Trafikk Sør/Vest
Bergen toglederområde

**BERGENSBANEN
BERGEN STASJON
GODSTOGSPORET BERGEN-MINDE
NY PLANOVERGANG/SYKKELVEI
OPPSETTING AV SIGNALER
ENDRING AV STREKNINGSBESKRIVELSEN(SJN)**

Ny planovergang/sykkelvei som går 70 meter i sporet.

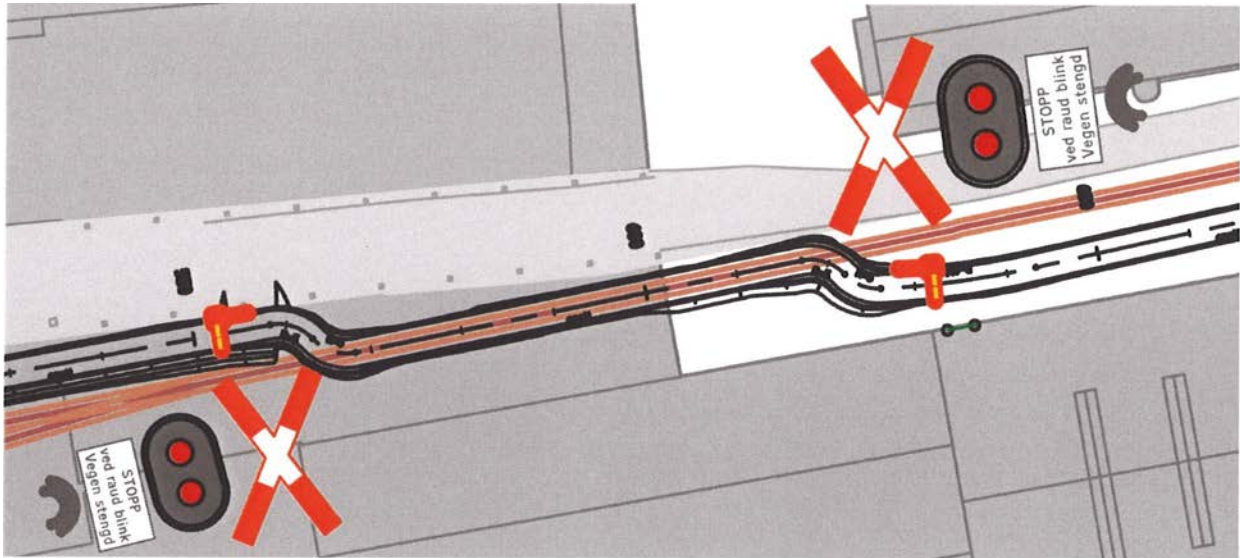
Det opprettes ny planovergang i sporet ved km.488,779 til km.488,850 på godstogsporet Bergen-Minde. Planovergangen er for sykkelvei og er 70 meter lang, slik at sykkelveien følger sporet på strekningen mellom portene.

Signal 67B «Orienteringssignal for planovergang er satt opp ved km.489.130

Følgende tekst tas inn i Strekningsbeskrivelsen for jernbanenettet (SJN) punkt 5.1.6.9 instruks for skifting-godstogsportet Bergen/Minde som nytt avsnitt til slutt:

Planoverganger/ sykkelvei ved km km.488,779 til 488,850.

Planovergangen har eget lysanlegg og porter mot syklistene, styringen av portene og varsellys mot syklistene styres av en egen applikasjon på mobiltelefon. Telefonnummer man sender åpne og lukkekommando til er 417 16 025.

Lukkekommando T 254minde

Åpnekommando: S 254minde

Stengekommando sendes 2 minutter før skiftet ankommer planovergangen. Stengetid for portene er 2 minutter. Så lenge skift er på Minde skal planovergangen være stengt.

Skiftet skal sende åpnekommando når planovergangen/sykkelvei er passert ved retur til Bergen stasjon.

For øvrig gjelder samme særbestemmelser som for øvrige planoverganger på strekningen (SJN)
